Melléklet: Fővárosi Önkormányzat tervdokumentációra adott véleménye

A termódosítás célja a Budapest Főváros XIV. Kerület Zugló építési szabályzatáról szóló 11/2021. (III. 26.) önkormányzati rendelet (továbbiakban: ZÉSZ) hatálybalépése óta eltelt időszak alapján az építési előírások, a közterületi szabályozások és egyes szabályozási elemek részleges felülvizsgálata és módosítása négy témacsoport szerint:

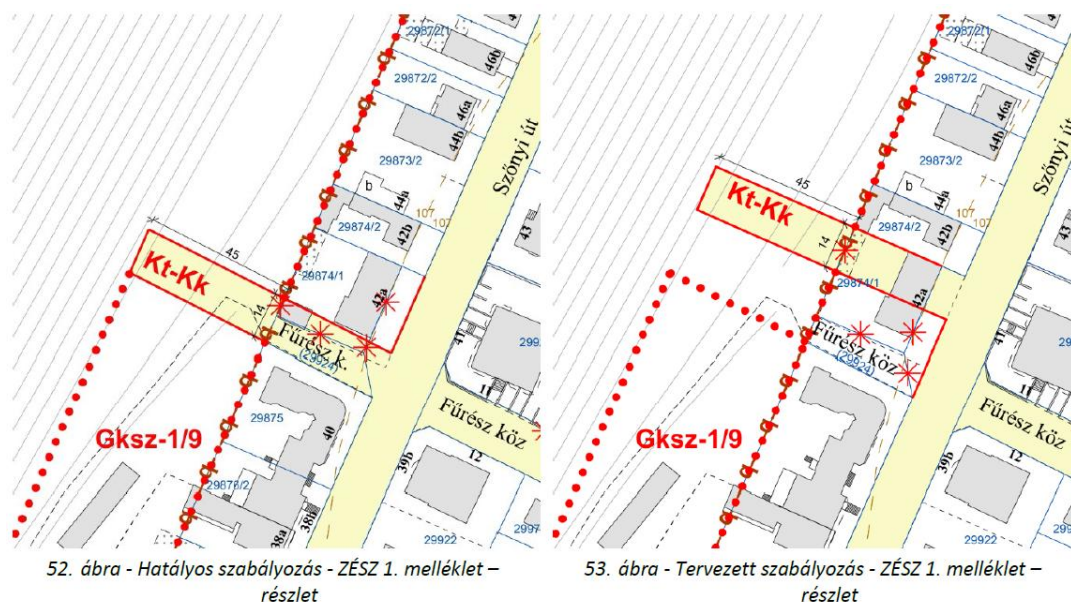
- 2.1.10. Utcanyitás a 419. sz. tömbben (A32): A tervezett közterület nincs méretezve, így a magasabb rendű terveknek való megfelelés nem vizsgálható.
- 2.1.11. Az Erzsébet királyné útja szabályozásának felülvizsgálata III. (A34) módosítás esetében felhívom a figyelmet, hogy az egységes, elektronikus közműnyilvántartás (E-közmű) alapján a közterületen közművek, elektronikus hírközlési hálózatok üzemelnek, az alábbiak szerint:

Annak érdekében, hogy a közművek közterületi elhelyezése továbbra is biztosított legyen, vizsgálni szükséges azok áthelyezhetőségét, egyéb esetben a meglévő állapotot fenn kell tartani.

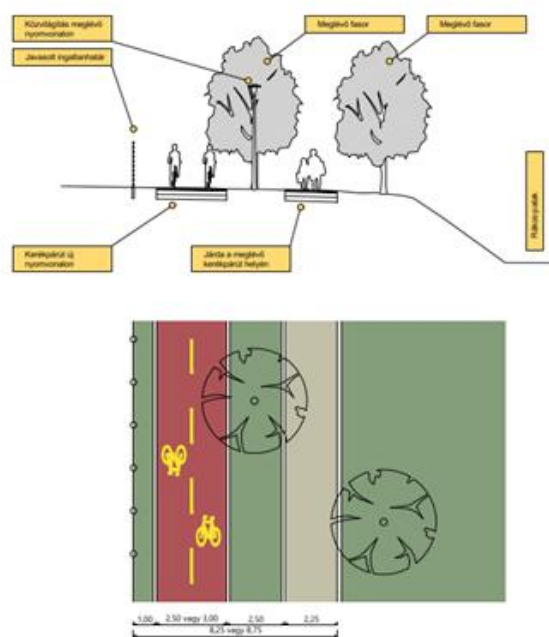
- 2.4.11. Mogyoródi út (A28): A Hungária krt. 33. számnál a törlésre kerülő megszüntető jel helyett övezethatárt kell jelölni.
- A 3.3.1. Övezethatár korrekciója – Szugló utca 125/D. – (B3) résszel kapcsolatos észrevétel: A Szugló utca 125d sz. ingatlan Rákos-patak felőli határvonalának áthelyezése a patak menti kerékpárút és sétány korrekt kialakíthatósága érdekében szükséges. Ezt a dokumentum nem konkrét mérettel jelöli, hanem tól-ig mérettartománnyal :

A tartományok alsó értékei csupán a jelenlegi kerékpárút széléig terjesztik ki a közterületet, ami nem lenne megfelelő. A BKK Zrt. által a XIV. kerületnek korábban megküldött és szakmailag elfogadott javaslatuk szerint a kívánatos keresztmetszet az alábbi:

Ehhez inkább a mérettartományok felső értékei tartoznak, javasolt ezek szerepeltetése.
